GMINA NAKŁO NAD NOTECIĄ

ZP.271.46.2023

Odpowiedzi na pytania w postępowaniu prowadzonym w trybie podstawowym bez negocjacji na wykonanie zadania, pn. „Budowa węzła przesiadkowego w ramach usprawnienia systemu transportowego w Gminie Nakło nad Notecią”.

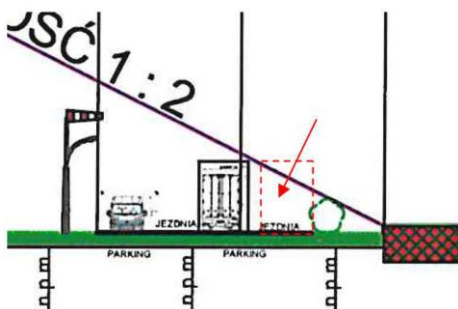
Przedłożony w dokumentacji przetargowej rysunek „Przekrój profil podłużny i poprzeczny w osi podejścia i wznoszenia” nie uwzględnia możliwości obecności zaparkowanych samochodów, które będą naruszać linie ograniczające wysokość:

Wykonawca wnosi o zweryfikowanie projektu w tym zakresie. Wykonawca wnosi także o potwierdzenie, że zadanie nie obejmuje jakiegokolwiek zakresu związanego z koniecznością korekty projektu. Brak wyjaśnień w tym zakresie Wykonawca uzna za potwierdzenie prawidłowości projektu, tj. brak konieczności wprowadzenia zmian w kalkulacji ceny ofertowej.

Projekt zakłada możliwość parkowania samochodów w osi podejścia z ograniczeniem wysokości pojazdów.
